**Enquête Publique projet éolien « Les Magnolias »  
H2air - Janvier 2023 - Boubers les Hesmond**

PJ 18/3	A
---------	---

Yves Grioche – SPPEF – Sites et Monuments

# Coupe topographique: E1 - Hamneau Le Gué

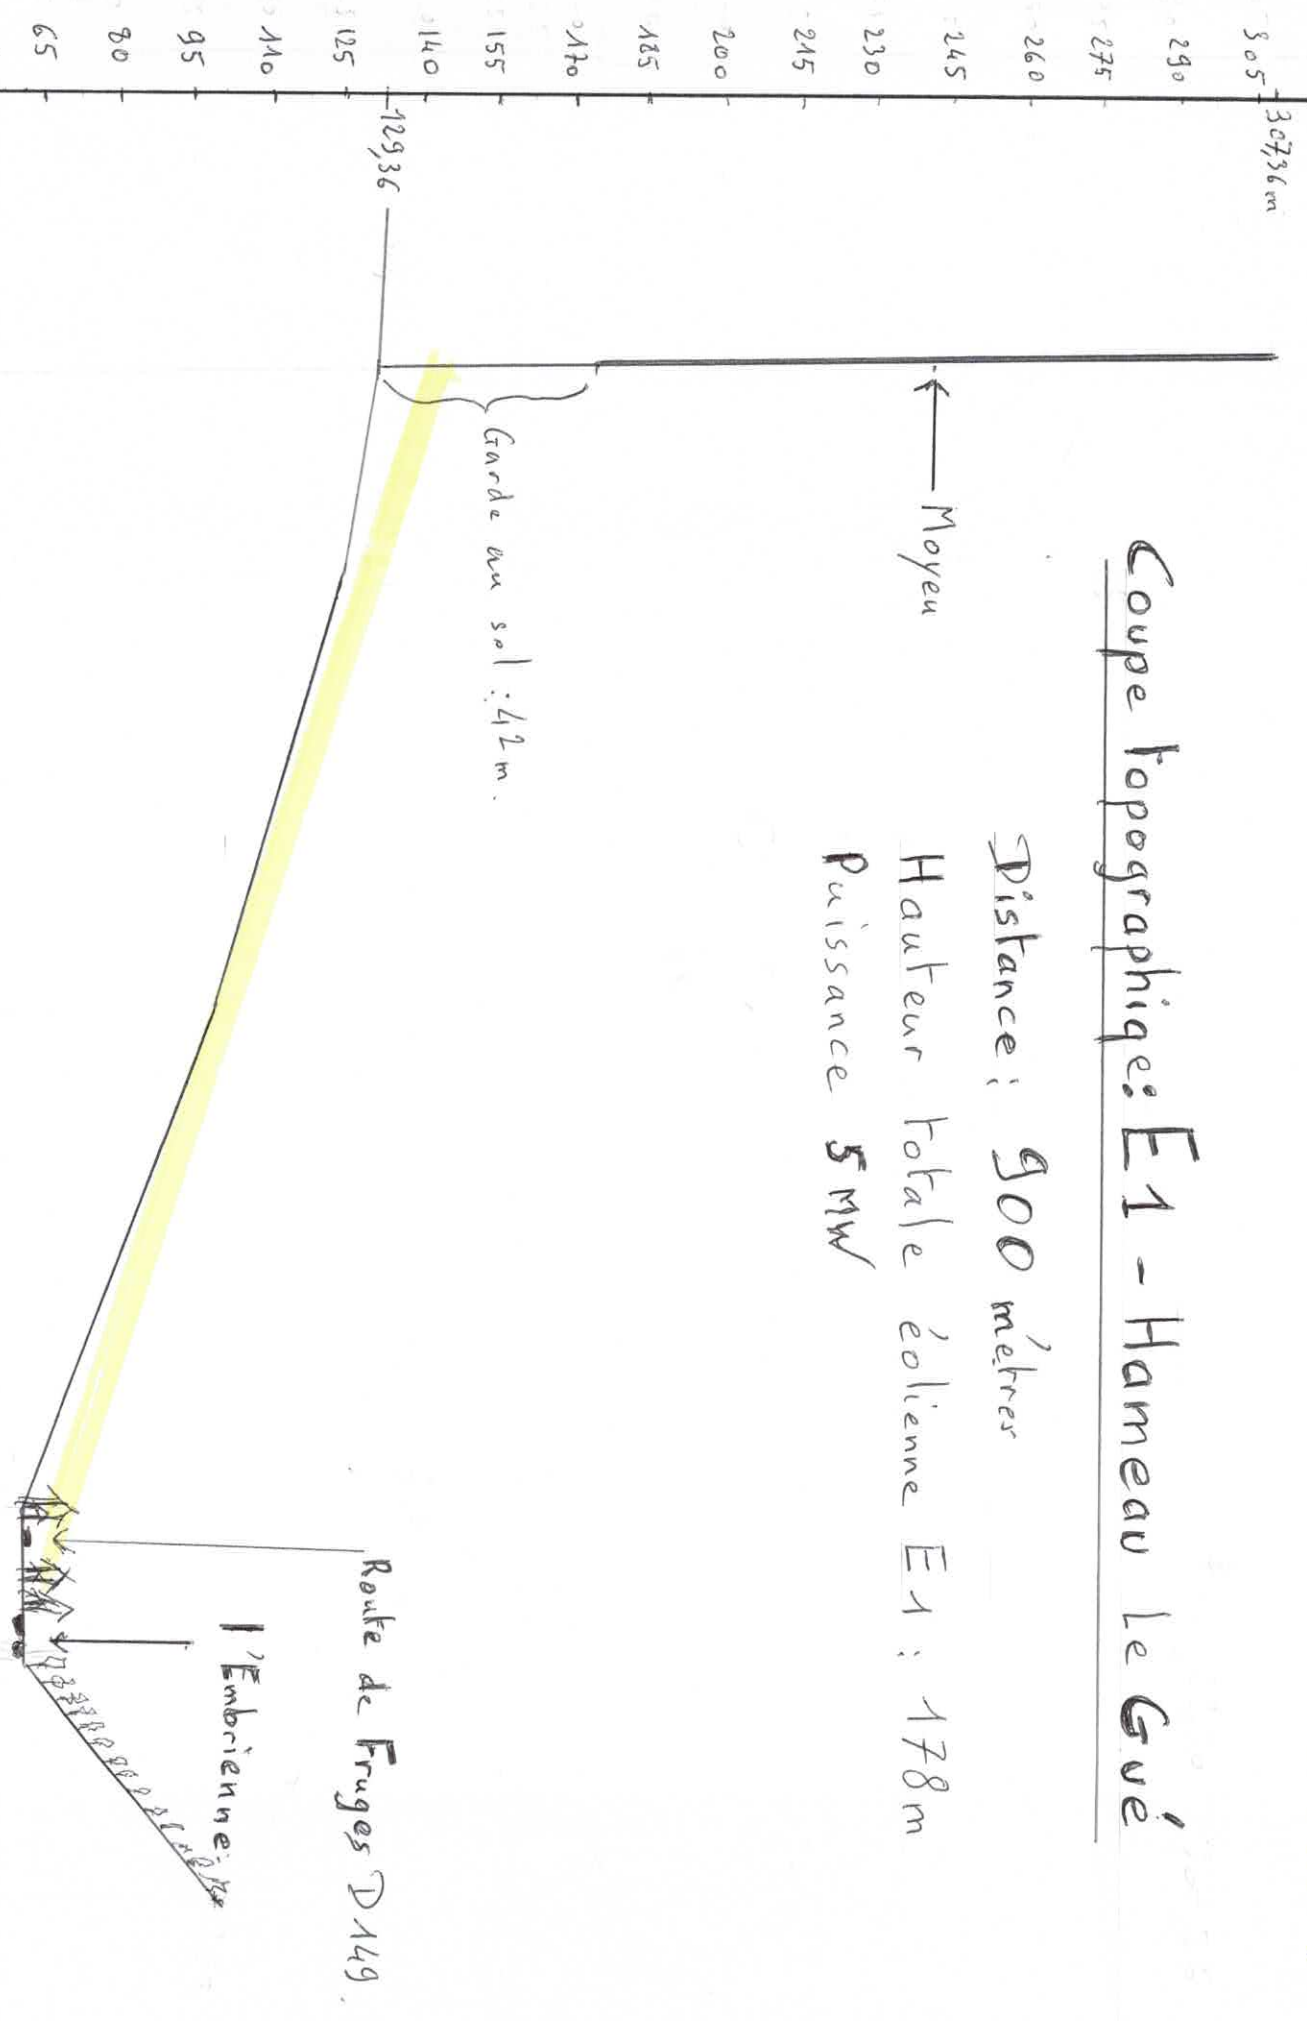
H2air écrit : *« Le Gué s'implante le long de l'Embrienne ... sur la commune de Boubers les Hesmond. Le groupement de maisons présente des vues dégagées en direction du projet. La sensibilité de visibilité est forte du fait de l'absence de masque visuel et de la proximité à la ZIP. » écrit H2air.*

### **Gué : Coupe topographique E1- Gué Pièce jointe N° 7 et Plan N° 8**

La coupe démontre bien l'effet de surplomb.
